## **Autorité environnementale**

# **Avis délibéré de l’Autorité environnementale sur le réaménagement du domaine skiable de Saint-Lary-Soulan (y compris du col du Portet) (65)**

**n°Ae : 2021-129**

Figure 2 : Positionnement des gares amont des TC Espiaube et TSD Tourette, à gauche avant modification, à droite, après modification du projet (Source : dossier)

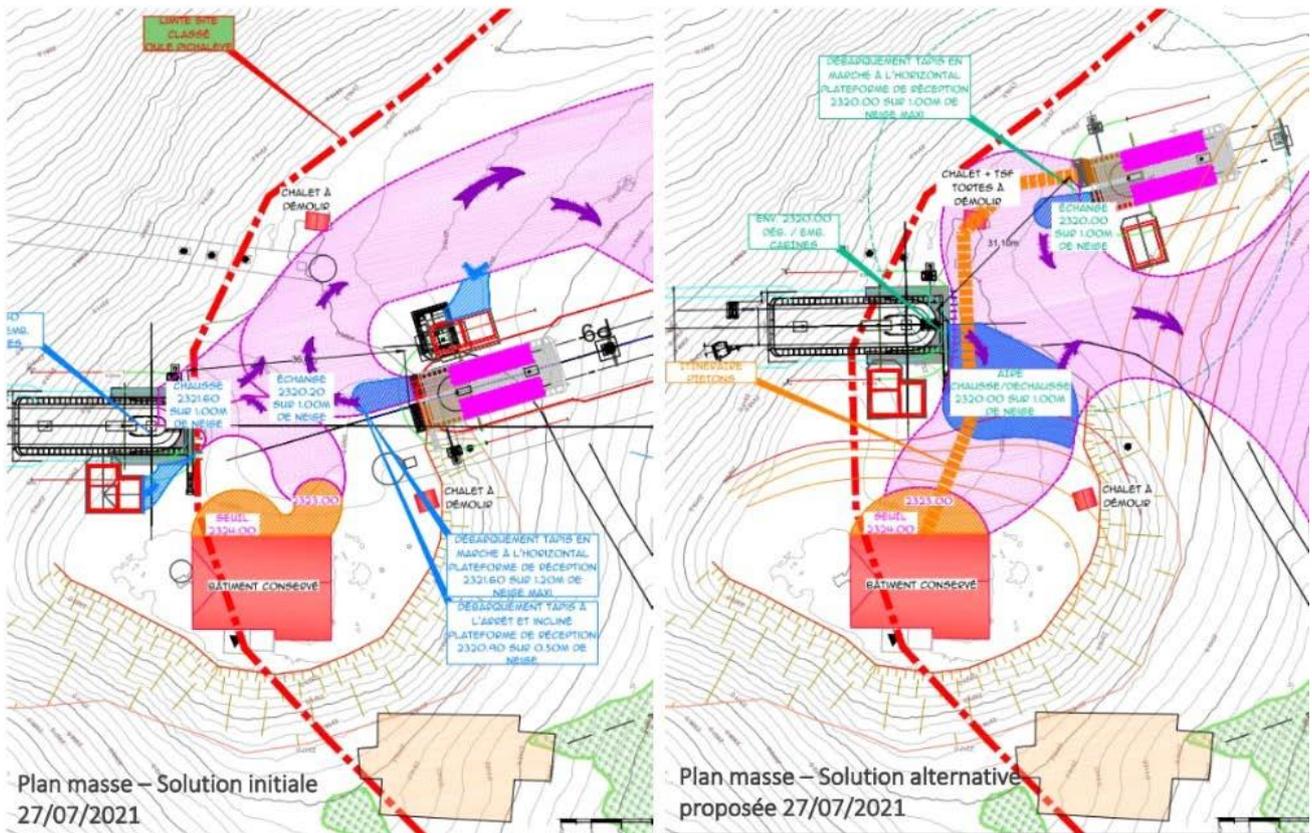
L'Ae a délibéré un premier avis sur ce projet en mai 2021. Le maître d'ouvrage a, depuis, revu son projet, modifiant l'implantation des gares amont de la télécabine d'Espiaube et du télésiège débrayable Tourette sur le Pic de Tourette pour en limiter les incidences paysagères suite à un avis défavorable de la CDNPS, et a complété son dossier, apportant des réponses au premier avis de l'Ae en particulier sur la fréquentation de la station, ses perspectives de développement, le paysage et la consommation énergétique. Le périmètre du projet reste à préciser de façon claire en intégrant *a minima*, au-delà de l'aménagement du col du Portet, le renforcement du réseau d'enneigeurs et les moyens d'accès au départ du TC Espiaube. En outre, les différentes pièces du dossier doivent être mises en cohérence afin d'assurer une correcte information du public lors de l'enquête à venir.

Depuis le premier avis de l'Ae, le téléporté<sup>5</sup> d'Espiaube est devenu explicitement une télécabine et l'implantation des gares amont du TSD Tourette et de la télécabine (TC) d'Espiaube a été modifiée (ainsi que les axes des lignes). Le débit du TSD Tourette est de 2 800 pers/h, celui du TSD Forêt demeure à 2 400, celui du TC Espiaube est annoncé à 2 800 pers/h (2 764 selon le dossier technique)<sup>6</sup>.

La longueur du TSD Tourette augmente de 14 m et celle du TC Espiaube de 61 m. Les dénivelés sont quasiment inchangés comme les hauteurs maximales des pylônes (17,60 m pour le TSD Tourette et 22 m pour le TC Espiaube). Le nombre de pylône passe de 19 à 12 pour le TC Espiaube et de 11 à 9 pour le TSD Tourette. La réalisation des deux gares sur le Pic Tourette nécessite 4 800 m<sup>2</sup> de terrassements, la gare aval du TC Espiaube 1 100 m<sup>2</sup> ; 30 semaines de travaux sont prévues.

Figure 3 : Implantation de la gare aval du TSD Tourette Source : compléments à l'étude d'impact d'octobre 2021)

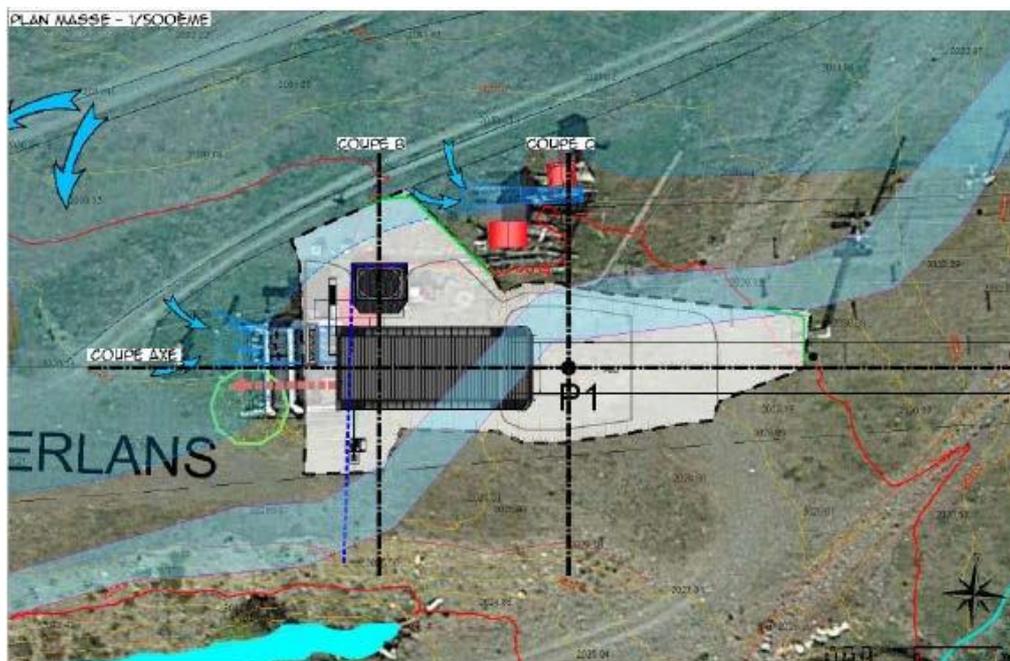
L'implantation de la gare aval comme celle de la gare amont du TSD Tourette et donc de la ligne afférente sont à mettre en cohérence dans l'ensemble des pièces du dossier<sup>8</sup>.

<sup>8</sup> Par défaut, l'Ae a supposé que celle présentée dans le complément à l'étude d'impact d'octobre 2021 était celle retenue ; l'implantation prise en compte pour les études géotechniques d'octobre 2021 et les plans de la demande de permis de construire ne semblent pas y correspondre.

Figure 4: Secteur du réaménagement du col de Portet et site classé (source: dossier)

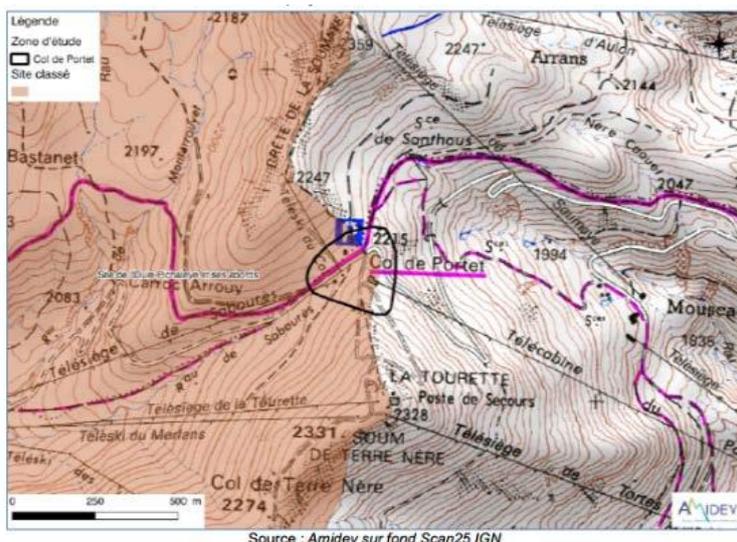
L'aménagement du col du Portet est décrit et consiste, sur 0,4 ha, en des terrassements à des fins de requalification des zones de stationnement estival (notamment pour des poids lourds à l'occasion de l'accueil du Tour de France cycliste) accompagnés d'un protocole de revégétalisation par des essences autochtones ; ni bâti neuf, ni réhabilitation de bâti existant ne sont prévus. Une reprise des circulations piétonnes (sentiers) entre le col du Portet et le pic Tourette est également projetée. L'objectif est de redéfinir les espaces et usages de ce site anthropisé, qui permettra d'accueillir 40 véhicules légers (actuellement jusqu'à 150 véhicules peuvent stationner au col en été<sup>9</sup>), et de canaliser ainsi les usagers. Les revêtements prévus sont des matériaux bitumineux pour la voie, de la grave enherbée pour les stationnements et des matériaux granulaires pour les sentiers.

Le dossier présente ainsi de façon totalement disjointe l'aménagement du col de Portet et celui des trois remontées mécaniques (tout comme d'autres opérations « annexes ») tant dans la description du projet que l'évaluation de ses incidences, tout en ayant saisi l'Ae conjointement de ces différentes opérations. Aucun document de synthèse ne présente le contenu du dossier et celui du projet qui seront présentés au public.

***L'Ae recommande de décrire de façon explicite et précise le périmètre du projet, incluant au moins les modes d'accès et stationnements au bas d'Espiaube et le renforcement du réseau d'enneigeurs, et les maîtrises d'ouvrage concernées ainsi que le contenu du dossier et de l'ensemble des pièces présentées au public. Elle recommande en outre de mettre en cohérence l'ensemble des pièces du dossier en intégrant l'aménagement du col de Portet.***

Figure 5 : Préconisations de l'étude relative aux avalanches (Source : dossier)

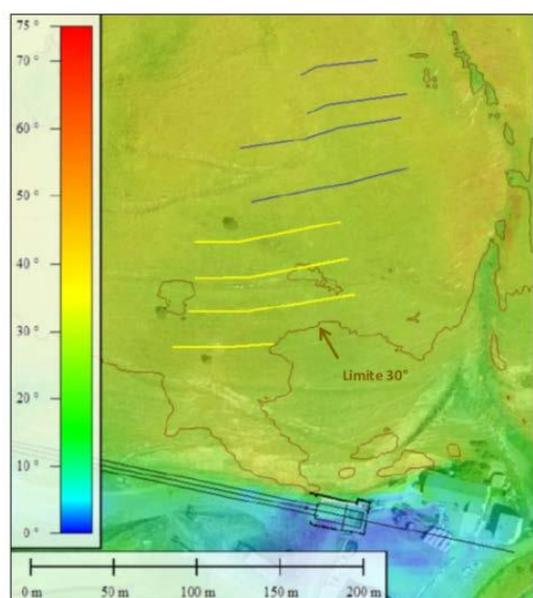
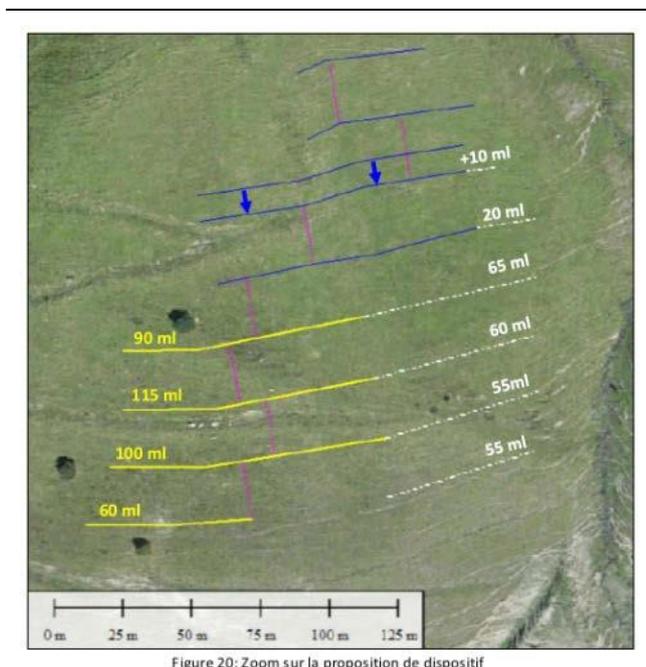
Afin de sécuriser le secteur bas d'Espiaube, au-delà des 365 m de râteliers<sup>25</sup> indispensables à la protection de la gare aval du TC Espiaube, 265 m de râteliers ou protections actives (banquettes et plantations) supplémentaires restent suggérés<sup>26</sup>. L'alerte relative aux terrassements demeure

<sup>26</sup> « Il est question ici [fig.19] de se préoccuper uniquement de la sécurisation de la G1 Espiaube et son P1. Il apparaît pour autant nécessaire à l'avenir soit de compléter les lignes existantes (traits pointillés blancs dans la Figure 20), notamment en rive gauche et à l'aval du dispositif, soit de créer des banquettes accompagnées de plantations. Afin de respecter les espacements (traits roses dans la Figure 20), il serait idéalement important de décaler la deuxième ligne de claie d'environ 10m (en plus de la rallonger d'autant) ou de créer une banquette. »

(risque que les terrassements effectués réorientent les écoulements vers la gare et la façade ouest du garage à dameuse). Le couvert forestier amont des banquettes en versant nord est qualifié en outre explicitement de suffisamment dense pour jouer un rôle de protection.

***L'Ae recommande d'expliquer pourquoi l'ensemble des recommandations visant à sécuriser les installations vis-à-vis du risque d'avalanche préconisées dans l'étude fournie ne sont pas retenues***

Figure 6 : Implantation de la gare aval du TSD Tourette – zones humides et ruisseau cadastré (Source : dossier)

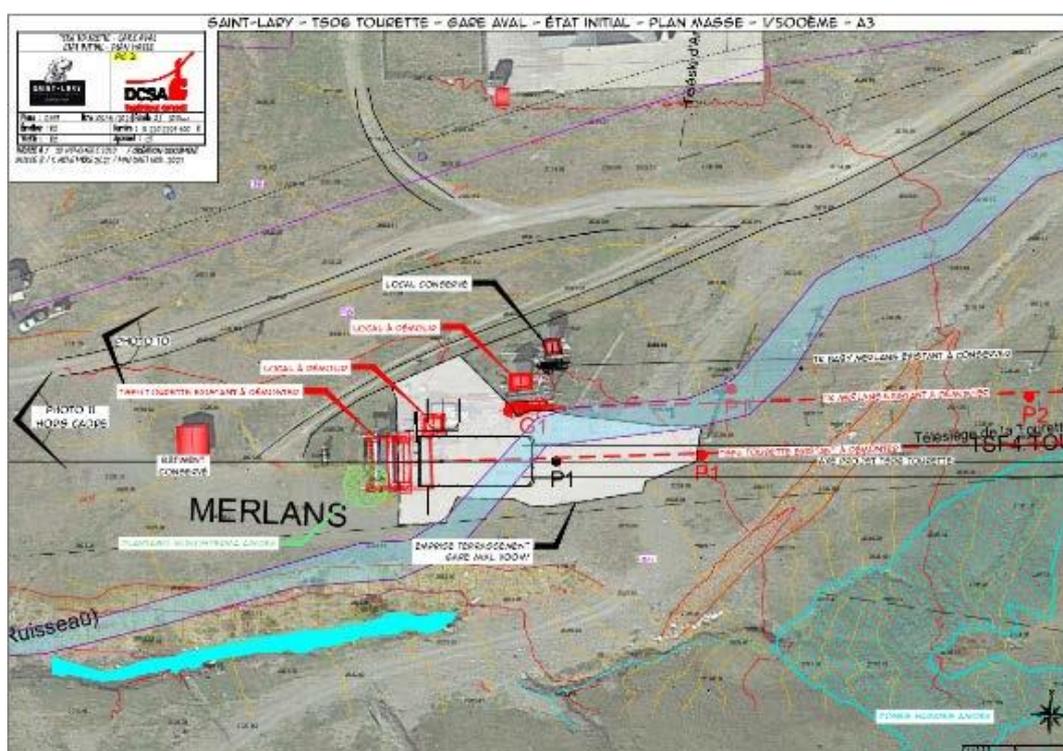
La gare aval sera construite en évitant le secteur de Plantain à une graine, sous la gare aval actuelle, sur le ruisseau, comme le confirme l'état parcellaire ; les terrassements nécessaires de 1 100 m<sup>2</sup> intersectent potentiellement plus largement celui-ci et les pylônes P2 et P4 sont en limite de zone humide ; un poteau est en outre placé au milieu du lit du ruisseau tel que cadastré.

L'Ae réitère sa recommandation relative à l'identification des zones humides et aux mesures prises pour les éviter, les réduire et si besoin les compenser.
